Betreff: AW: Bebauungsplan Altona-Nord 30/Bahrenfeld 79 (Erschließung Fern- und Regionalbahnhof Hamburg-A=?Windows-1252?B?bHRvbmEpICCWIEVpbmxhZHVuZyB6dXIgR3JvYmFic3R...

Es wird gebeten, im Verfahren die nachstehende umweltfachliche Information zu beachten.

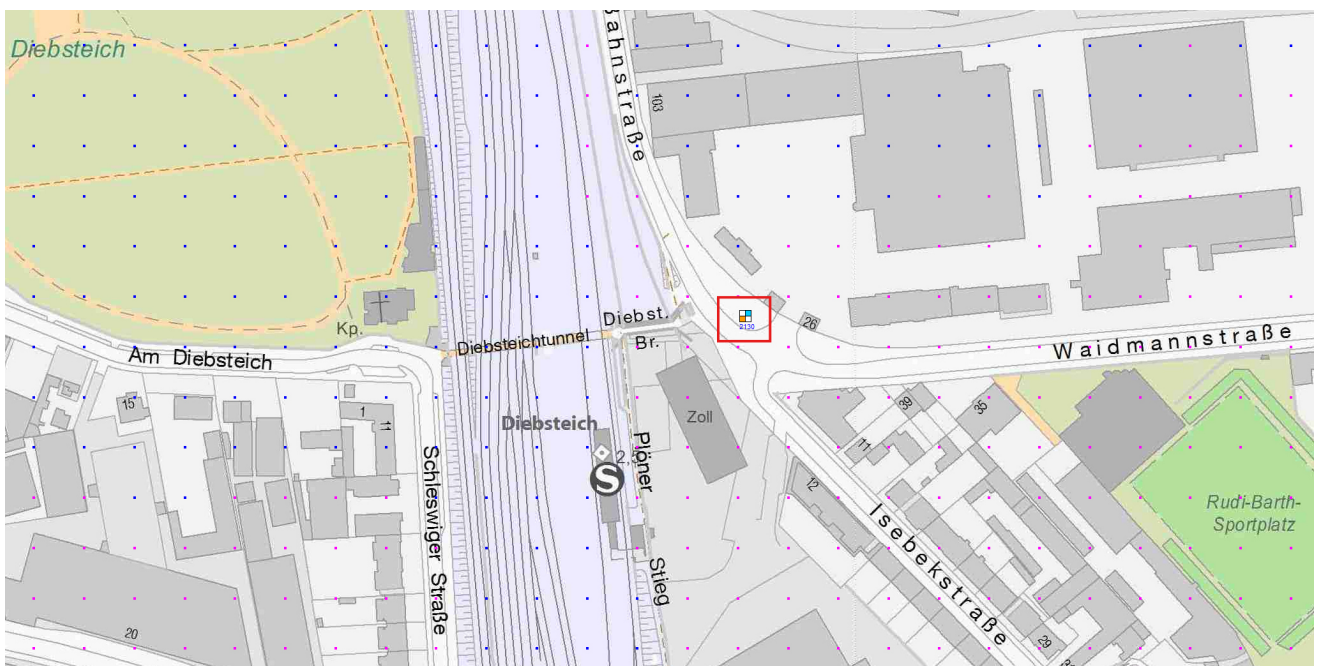
- Im Plangebiet ist eine Grundwassermessstelle des Landesmessnetzes verortet (s. Lageplan; GWM 2130). Diese ist zu erhalten. Sollte eine Überplanung erforderlich werden, ist diese mit der zuständigen Stelle [REDACTED] abzustimmen. Für einen möglichen Rückbau ist das Merkblatt Nr. 8 „Sanierung und Rückbau von Grundwassermessstellen“ zu beachten. Dies finden Sie hier: <https://www.hamburg.de/resource/blob/176134/7887f4a4f30fe51e74aca73eed8f3ccf/d-merkblatt-08-data.pdf>
